Provincia di Benevento

OGGETTO: PROGETTO DI UN IMPIANTO EOLICO COMPOSTO DA 6 AEROGENERATORI DA 6 MW CON POTENZA TOTALE DI 36 MW E RELATIVE OPERE ACCESSORIE, RICADENTE NEI COMUNI DI MORCONE E LUNGO IL CONFINE DEI COMUNI DICIRCELLO E SANTA CROCE DEL SANNIO (BN).

VALUTAZIONE DI IMPATTO AMBIENTALE AVVIATA AI SENSI DEL D.LGS N. 152/2006 DEL MINISTERO DELL'AMBIENTE E DELLA TUTELA DEL TERRITORIO E DEL MARE. Procedura Valutazione Impatto Ambientale ID VIP 5608

Contributi ed elementi conoscitivi e valutativi per le Osservazioni di cui art. 24 co. 3 D.Lgs. 152/2006

CARTA ARCHEOLOGICA DEL PERCORSO BENEVENTANO DEL REGIO TRATTURO

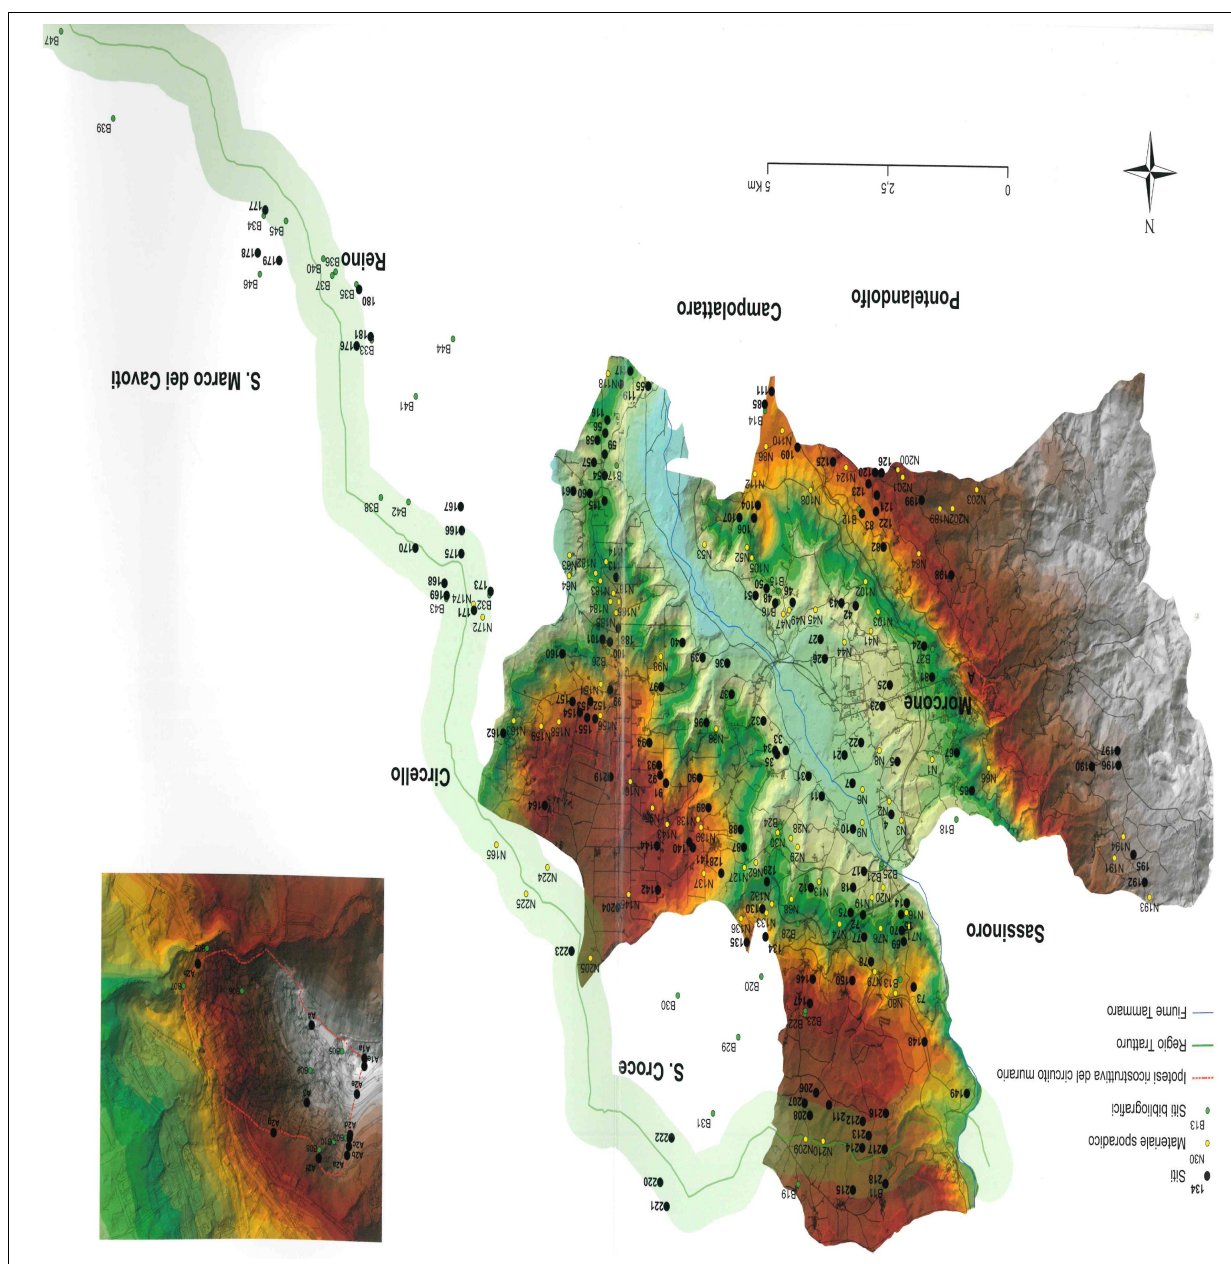
Di seguito, a smentita di quanto riportato nel predetto elaborato progettuale, all'interno del perimetro dell'area individuata dal proponente (documento REMCU-D1), i diversi siti ed

emergenze archeologiche. Dallo studio LA ROCCA-RESCIGNO del 2010, lungo il percorso del Regio Tratturo, sono stati esplorati e studiati diversi siti, come si può evincere dalle mappe e dalla numerazione puntuale attribuita durante la fase di studio nella catalogazione riportata dalla pubblicazione, che di seguito per il tratto Sannita Beneventano si riporta.

Si evidenzia, che dagli studi di La Rocca e Rescigno (op.cit.), a ridosso dell'area prevista per il parco eolico, nel raggio di poche centinaia di metri, insistono diversi siti archeologici documentati come di Osservazioni all'impianto eolico composto da n. 6 aerogeneratori da 6 MW per complessivi 36 MW Comune di Morcone

MORCONE Case Vetica - Siti indagati con ritrovamenti

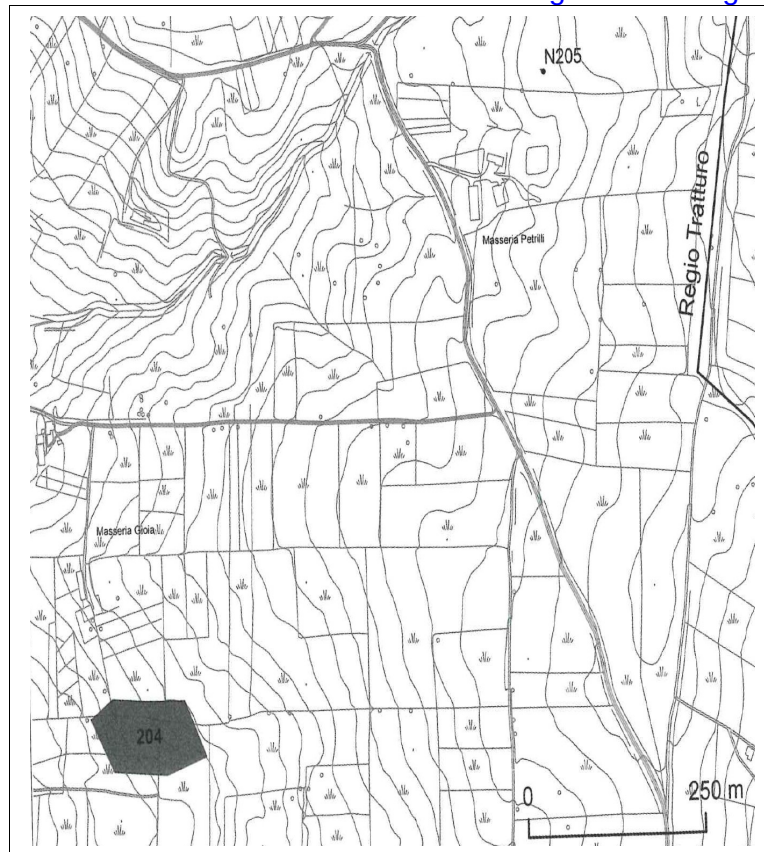
Sito 204- Case Vetica, Masseria Gioia, Casarelli - La Rocca-Rescigno, op. cit. p. 211 (Area di materiali - Villa III sec. a.C - I a.C. - confine con il Comune di Santa Croce del Sannio, si apre un'ampia zona di territorio, intorno a Masseria Gioia);

Da ultimo si rileva che gli aerogeneratori M1 e M2 , come previsti, incidono in maniera determinante del sito n. 204.

Estratto dalla Tav. REMCU_D8 - Ubicazione SITI SIC E ZPS nelle vicinanze dell'impianto

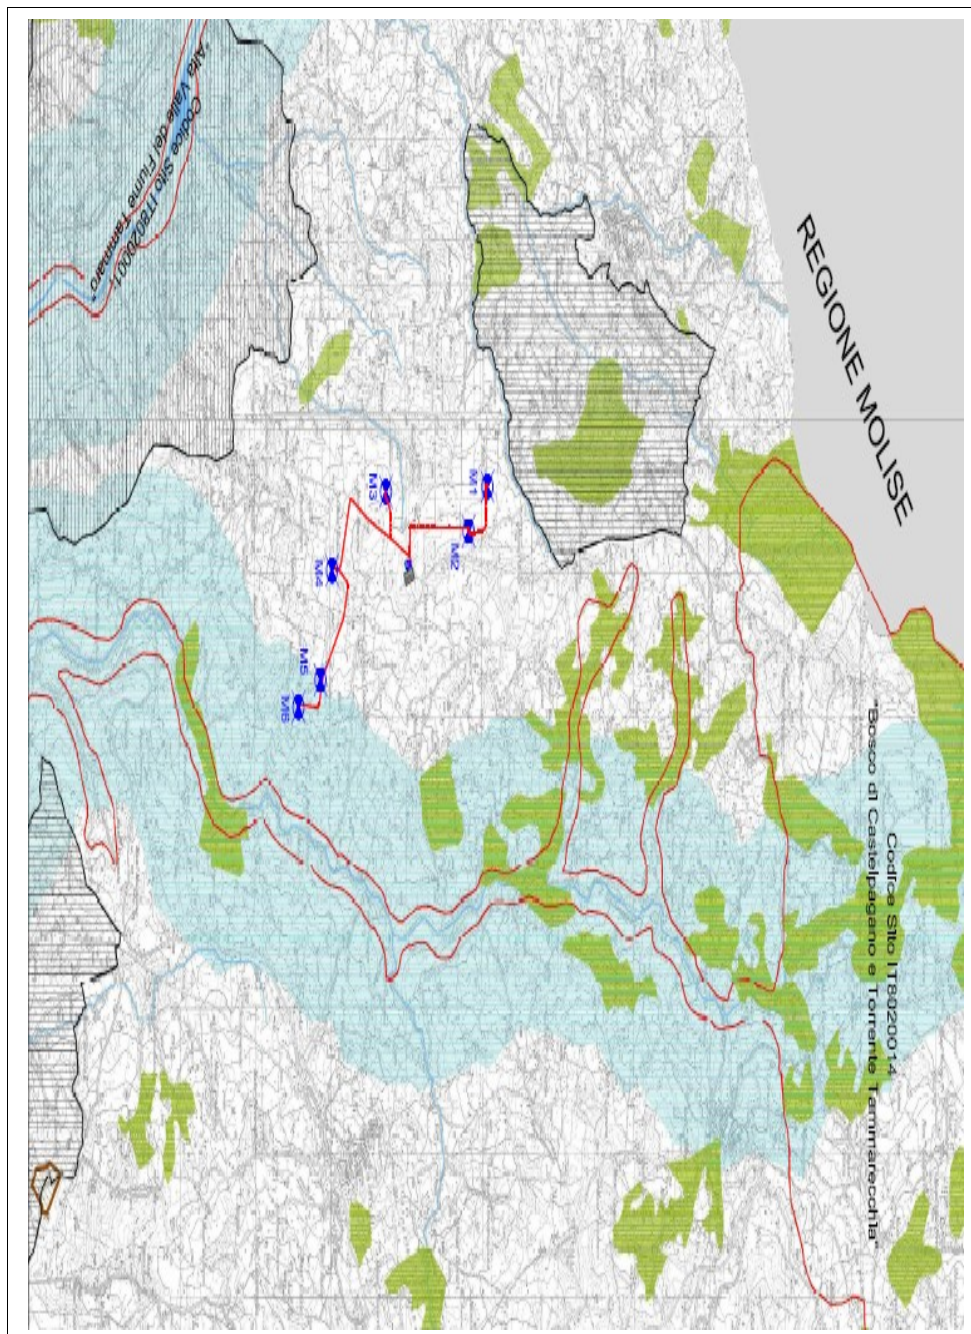
Come si evince dalla tavola REMCU –D8, di seguito riportata, i siti sono ovviamente da ritenersi in stretta correlazione tra di loro stante la loro vicinanza (meno di 1 km in linea d'aria) e per biotipi ivi presenti, inoltre si evidenzia che gli aerogeneratori M5

e M6 ricadono nell'area di rispetto del corridoio Ecologico (1 Km.) del fiume Tammarechia, come riportato dal PTCP.
